**ПЛИТЫ МОДЕЛЬНЫЕ СТАЛЬНЫЕ ДЛЯ ОПОК РАЗМЕРАМИ В СВЕТУ
1200×1000 мм НА ФОРМОВОЧНЫЕ ЛИТЕЙНЫЕ МАШИНЫ
С ПОВОРОТОМ ПОЛУФОРМЫ БЕЗ ДОПРЕССОВКИ**

**ГОСТ
20117—74**

Изменение № 1 ГОСТ 20117—74 Плиты модельные стальные для опок размерами в свету 1200×1000 мм на формовочные литейные машины с поворотом полуформы без допрессовки. Конструкция и размеры

Черт. 1

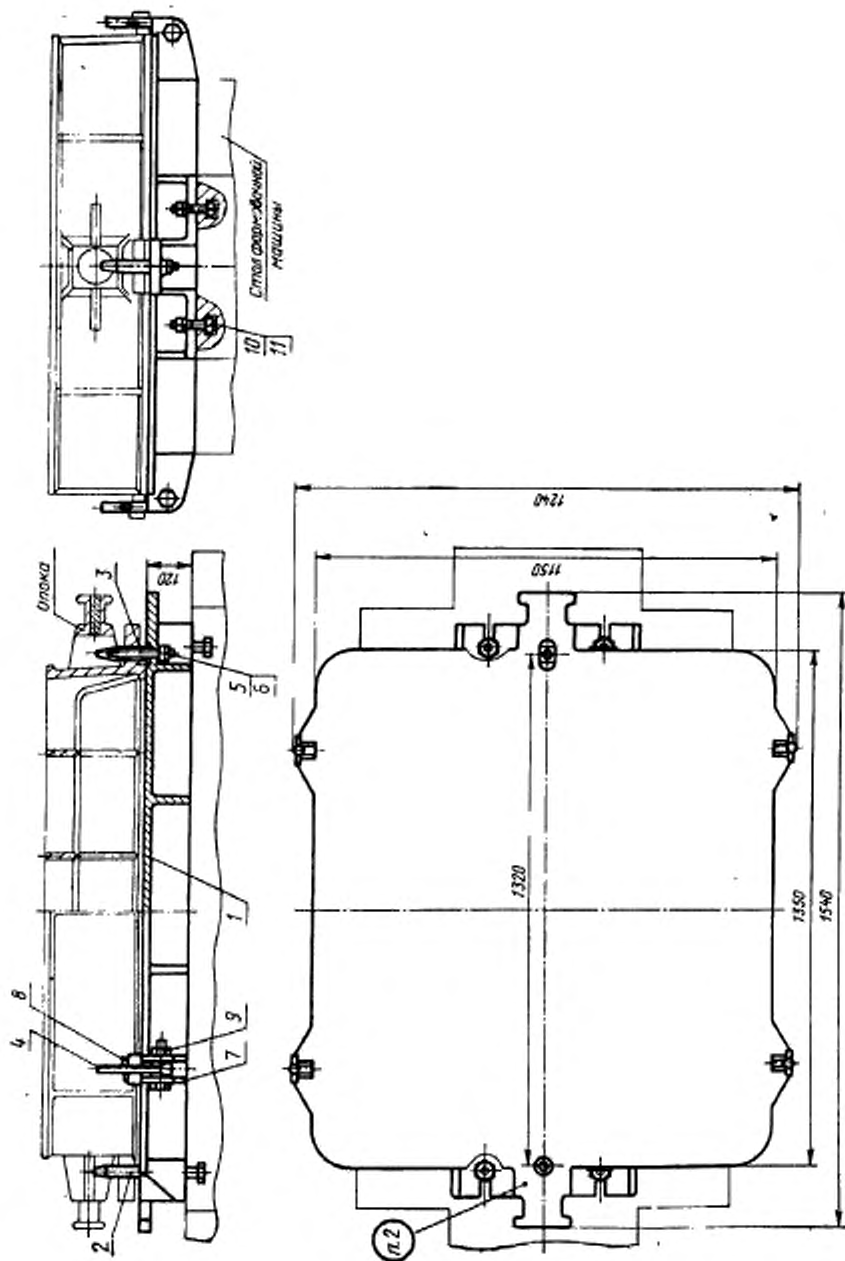
Пункт 1. Чертеж 1. Подрисовочная подпись. Заменить обозначение болта (поз. 10): М20×60.66.05 по ГОСТ 7808—70 на 7002—2581 по ГОСТ 13152—67.

Пункты 1, 3. Чертежи 1, 2. Заменить слова: «Теоретическая масса» на «Масса, не более».

Черт. 2

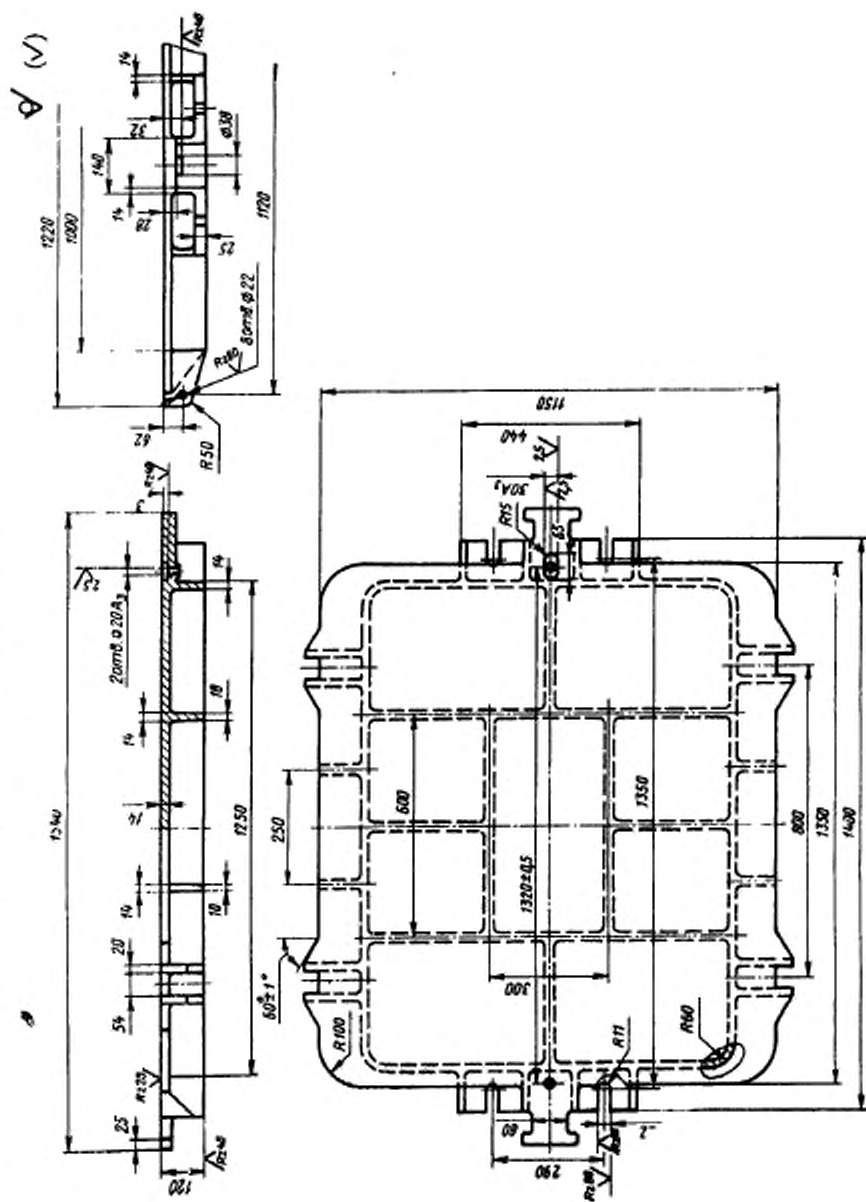
Пункт 3. Чертеж 2. Заменить обозначение: A_3 на Н8;

вид спереди. Для размера 1250 (слева) заменить тонкую линию на основную.
